Vysvětlení zadávací dokumentace 1

Název: Víceúčelový sportovní areál UKB – výběr zhotovitele stavby
Druh veřejné zakázky: Stavební práce
Druh zadávacího řízení: Otevřené řízení
Adresa veřejné zakázky: <https://zakazky.muni.cz/vz00007530>

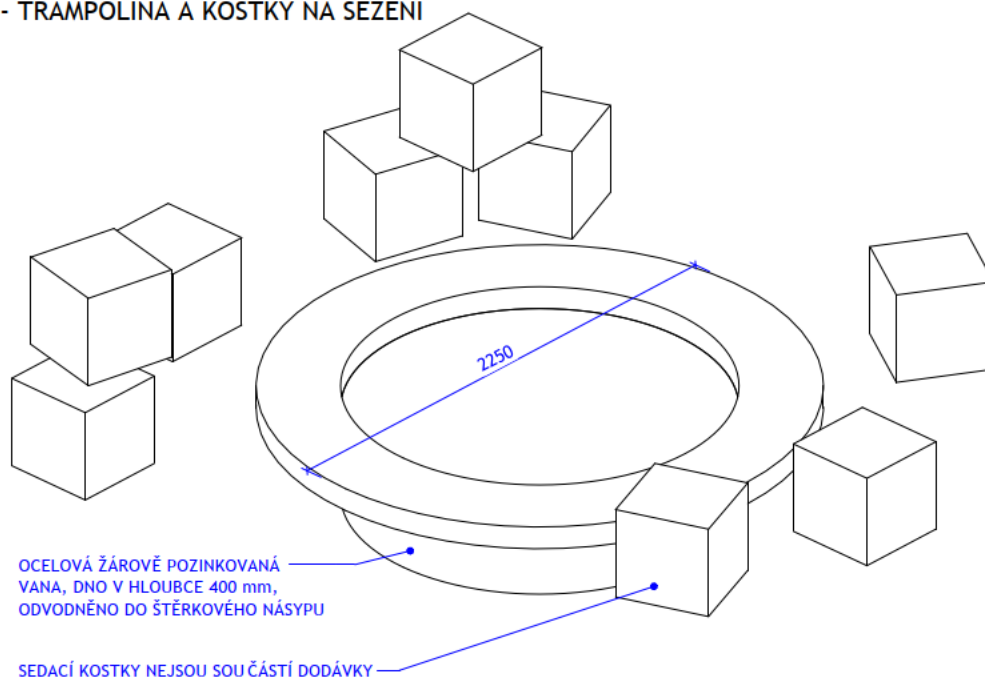
2) V následujících částech soupisu prací:

Se nacházejí položky s nulovým množstvím, u většiny z nich není uvedeno, zda by měly být oceněny jinde. Tak jak jsou poznámky například u zemních prací. Prosíme o informaci, zda tyto položky nejsou chybné, ale opravdu nemají být oceněny. V některých případech je to logické, ale v některých případech si nejsme jisti.

Veškeré položky charakteru vedlejších rozpočtových nákladů či vedlejších ostatních nákladů jednotlivých profesí je nutné uvažovat v samostatném listě "VRN - Vedlejší rozpočtové náklady", tak aby nedocházelo k dublování. Vedlejší a ostatní náklady, které uchazeč nenajde ve výčtu položek VRN a měly by být dle jeho úsudku součástí rozpočtu, tak je nutné ocenit v položce 72 části VRN - "VRN20XX - Ostatní náklady výše neuvedené dle zkušeností a standardů zhotovitele či vyplývající ze znění SOD a VOP". Nulové položky v jednotlivých podrozpočtech jsou pouze informativní, tak aby nebylo opomněno jejich ocenění právě v celkových VRN. Informace o tom, že má být oceněno v celkových VRN je uvedena buď přímo v popisu položky nebo v poznámce položky. V této souvislosti upozorňujeme, že i v jiných položkách jsou uvedeny dodatečné informace, které jsou nutné ke korektnímu ocenění, a to formou "Poznámka k položce".

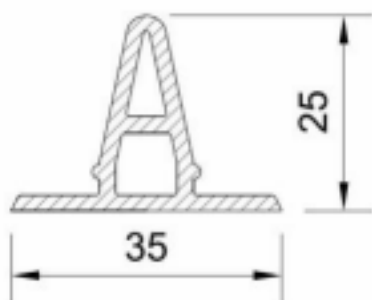
Ve skladbě R01 se nachází profil viz. níže. Nemá žádné označení. Chceme se zeptat, kde je s ním uvažováno a jakou má funkci, délku apod.?

Dále pak je v této skladbě napsáno, že záklop je tl. 25 mm na pero a drážku. Zde se chceme zeptat, jestli v některé části střechy bude tento záklop viditelný nebo je všude zamýšlen nějaký pohled? Obloukové konstrukce nejdou vybednit z prken P+D.

Profil má čistě estetickou funkci - docílení vzhledu falcované plechové krytiny. Uvažován je v ploše střechy R01, R02 a R03 s vynecháním plochy pod fotovoltaickými panely. Profily jsou orientovány ve směru střechy s rozestupy 500 mm (popsáno ve skladbě střechy R01).

Záklop není viditelný, v interiéru je vždy krytý podhledem. V Technické zprávě, ve Výkazu výměr jsou uvedeny prkna tl. 25 mm kladená na sraz. V podrobném popisu skladby R01 jsou rovněž uvedena prkna tl. 25 mm kladená na sraz - platí. Základní principy návrhu a realizace střešního pláště jsou uvedeny v Technické zprávě SO01 (bod 3.6.3.), kde je navíc uvedeno, že prkna záklopu jsou kladená vždy od krokve po krokve (v přímém směru), tedy bez zakřivení do oblouku.

Uvedený popis "pero - drážka" byl z popisu skladby odstraněn - viz. aktualizované AS-500-Skladby konstrukcí.
